Oggetto: Verifica di Assoggettabilità a Valutazione d'Impatto Ambientale ai sensi dell'art.19 del D. Lgs. n. 152/06 e s.m.i. Progetto: Realizzazione di un impianto di recupero (R12, R4 ed R5) di rifiuti non pericolosi "rifiuti di apparecchiature elettriche o elettroniche EER 160214" da realizzarsi in Comune di San Pietro Mosezzo - Proponente: GDC Srls- Trasmissione contributo tecnico-scientifico.

CONTRIBUTO TECNICO-SCIENTIFICO

**Progetto: “Realizzazione di un impianto di recupero (R12, R4 ed R5) di rifiuti non pericolosi
“rifiuti di apparecchiature elettriche o elettroniche EER 160214” da realizzarsi in Comune
di San Pietro Mosezzo”**

Proponente: GDC Srls

Figura 3: estratto mappa di pericolosità del PGRA (geoportale Regione Piemonte)

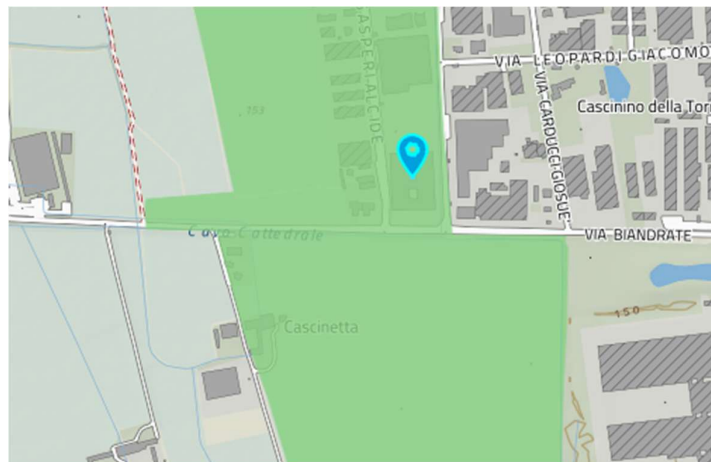
Il Proponente ha effettuato la verifica del rispetto puntuale dei criteri localizzativi definiti nel PRUBAI 2022. In tale analisi il Proponente indica che l'area non ricade nel criterio *F5 – Aree ricadenti nelle fasce individuate dal PGRA*; dall'esame del PGRA risulta che il sito ricade nello scenario L (probabilità di alluvioni bassa – Tr 500) che costituisce criterio penalizzante (figura seguente). A tal riguardo si demanda al parere delle competenti amministrazioni.

Figura 3: estratto mappa di pericolosità del PGRA (geoportale Regione Piemonte)

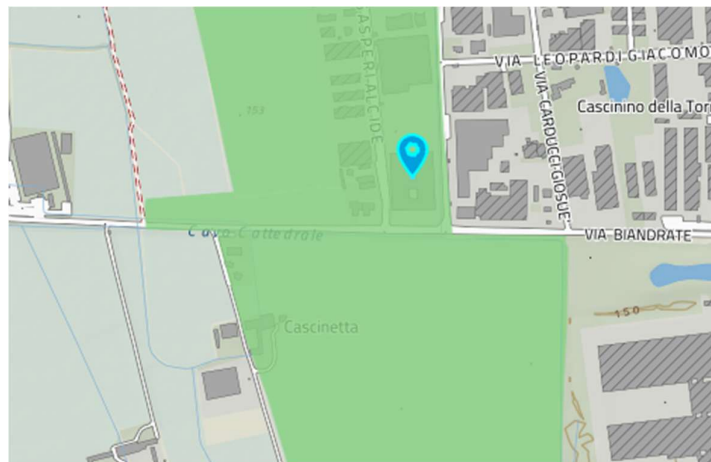
Il Proponente ha effettuato la verifica del rispetto puntuale dei criteri localizzativi definiti nel PRUBAI 2022. In tale analisi il Proponente indica che l'area non ricade nel criterio *F5 – Aree ricadenti nelle fasce individuate dal PGRA*; dall'esame del PGRA risulta che il sito ricade nello scenario L (probabilità di alluvioni bassa – Tr 500) che costituisce criterio penalizzante (figura seguente). A tal riguardo si demanda al parere delle competenti amministrazioni.
